### **Vedrørende vegteikningar til reguleringsplan - gnr. 10 bnr. 85 m.fl. - Holme - Meland kommune**

### **Framlegg til justering av planfri kryssing - Reguleringsplan - gnr. 10 bnr. 85 m.fl. - Holme - Meland kommune**

### Fråvikssøknad og justert plankart – Reguleringsplan – Holme forretningsområde - gnr. 10 bnr. 85 m.fl. - Meland kommune

### Risikovurdering for regulert undergang– Reguleringsplan – gnr. 10 bnr. 85 m.fl. – Holme

**Vedlegg som fylgjer saka:** Teikning C-001

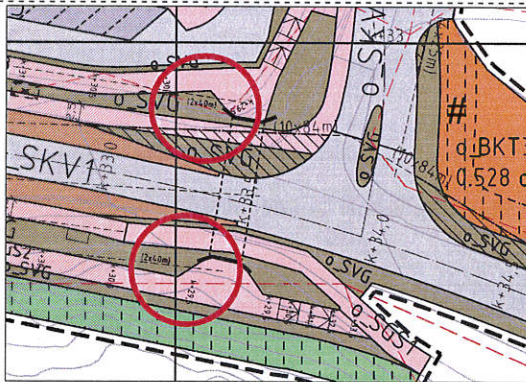
<b>Prosjekt(namn):</b> Meland kommune - Holme forretningsområde, reguleringsendring gnr. 10 bnr. 85 mfl.			
Vegnr:	Fv 564	Parsell:	Rosslandsvegen
ÅDT (i dag):	2600	Fartsgrense:	60 km/t
ÅDT (dim. år):	Tekst her	Tegn.nr:	C-001
Objektnr <sup>1</sup> :	Tekst her		
Dim.klasse:	Tekst her		
SVEISnr.:	Tekst her		
<b>Handbok/dokument det vert søkt fråvik frå:</b>			
Handbok N100:	<input checked="" type="checkbox"/>	Handbok N101:	<input type="checkbox"/>
Handbok N200:	<input type="checkbox"/>	Handbok N300:	<input type="checkbox"/>
Handbok N301:	<input type="checkbox"/>	Handbok N302:	<input type="checkbox"/>
Handbok N303:	<input type="checkbox"/>	Handbok N400:	<input type="checkbox"/>
Handbok N500:	<input type="checkbox"/>	Handbok R510:	<input type="checkbox"/>
Eventuelle rundskriv:	Tekst her		
<b>Krav det vert søkt fråvik frå (Det skal berre vera eitt vegnormalkrav per fråviksskjema):</b>			
Krav: Radius 40m <b>N100 - E.2.2</b> Min. horisontalkurveradius for gang- og sykkelveg bør være 40 meter. Gitt i Statens vegvesens håndbok N100.	Skildring, grunngjeving:  <p>I samband med omregulering av gjeldande plan for Holme forretningsområde i Meland kommune er det planlagt gangkulvert under Fv 564 for å sikre trygg kryssing av fylkevegen for mjuke trafikantar. Det skal etablerast dagligvarebutikk innanfor planområdet.</p> <p>På grunn av dagens situasjon i planområdet, der vegen og forretningsområde allereie er etablert, er arealet som kan nyttast til undergang med tilhørande gang og sykkelveg avgrensa. Kryssområdet er trangt og det har vore teikna ut fleire framlegg til løysingar for plassering av undergangen for å oppnå krava i vegnormalen så langt det ler seg gjere. Det har ikkje vore mogleg å finne ei løysing utan avvik frå vegnormalen.</p> <p><u>Kurve med radius 5,0 m er planlagt ved begge munningane til kulvert under Fv 564.</u> Denne kurven er valgt for å unngå større inngrep i sideterrenget/areala langs fylkesvegen.</p> <p>For å tilfredsstillе krav til min. horisontalkurveradius må gang- og sykkelvegen</p>	Mynde til fråvik <sup>2</sup>

<p>rettast betydelig ut i forhold til kulverten. Nord for fylkesvegen er eksisterande næringsbygg med tilhøyrande parkeringsplass til hinder for å kunne endre kurvaturen. Sør for fylkesvegen vil ein auke av radien medføre vesentlig større inngrep i sideterreng (fjellskjæring).</p> <p>Med bakgrunn i det overståande vert det søkt om fråvik frå geometrikrav.</p>			
--	---	--	--	--

Konsekvensar for tryggleik (for trafikantane):  
Vil medføre redusert sikt på gang- og sykkelveg.

Konsekvensar for økonomi:  
Dersom bær-krav for geometri skal tilfredsstillast vil det medføre vesentlege tilleggskostnader knytt til konstruksjon og mengder.

Konsekvensar for framkomst (Gjeld alle køyretøy- og trafikantgrupper):  
Syklistar vil måtte bremse for å klare svingen inn i kulvert. Det vil difor ikkje bli mogleg å ha høg fart gjennom kulverten.

**Vedlegg som fylgjer saka:** Teikning C-001

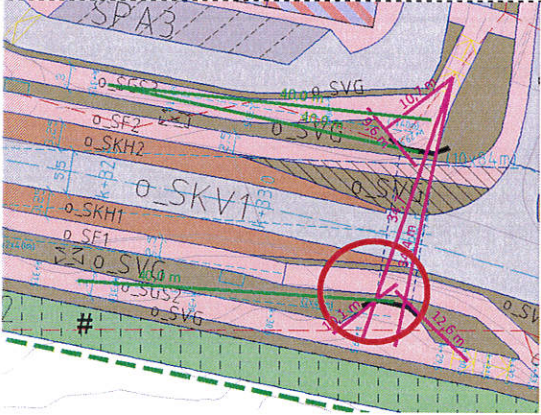
<p>Krav: Stoppsikt 40m  <b>N100 - E.2.3 Siktkrav</b>                      Stoppsikt for syklende skal være i henhold til figur E.29.</p>  <p>Ved fall over 5 % skal stoppsikt for 5 % benyttes.</p>	<p><b>Skildring, grunngjeving:</b></p>  <p>I samband med omregulering av gjeldande plan for Holme forretningsområde i Meland kommune er det planlagt gangkulvert under Fv 564 for å sikre trygg kryssing av fylkevegen for mjuke trafikantar. Det skal etablerast dagligvarebutikk innanfor planområdet.</p> <p>På grunn av dagens situasjon i planområdet, der vegen og forretningsområde allereie er etablert, er arealet som kan nyttast til undergang med tilhøyrande gang og sykkelveg avgrensa. Kryssområdet er trangt og det har vore teikna ut fleire framlegg til løysingar for plassering av undergangen for å oppnå krava i vegnormalen så langt det ler seg gjere. Det har ikkje vore mogleg å finne ei løysing utan avvik frå vegnormalen.</p> <p><u>Det er planlagt for stoppsikt 10,1 m langsetter gang- og sykkelveg gjennom kulvert under Fv 564.</u> Stoppsikt under normalkravet kjem som følge av kurveradien på 5 meter inn mot kulverten. Denne kurven er valgt for å unngå</p>	<b>Mynde til fråvik<sup>2</sup></b>

<p>større inngrep i sideterranget areaa langs fylkesvegen.</p> <p><b>Minimum stoppsikt er markert på illustrasjon med grønn farge.</b></p> <p>For å tilfredsstille krav til <b>stoppsikt</b> må gang- og sykkelvegen rettast betydelig ut i forhold til kulverten. Nord for fylkesvegen er eksisterende næringsbygg med tilhørende parkeringsplass til hinder for å kunne endre kurvaturen. Sør for fylkesvegen vil ein auke av radlen medføre vesentlig større inngrep i sideterranget (fjellskjæring).</p> <p>Med bakgrunn i det overståande vert det søkt om fråvik frå <b>krav til stoppsikt</b>.</p>			
--	---	--	--	--

Auka risiko for møteulukker sykkel-fotgjengar og sykkel-sykkel.

Dersom skal-krav for stoppsikt skal tilfredsstilles vil det medføre vesentlige tilleggskostnader knytt til konstruksjon og mengder.
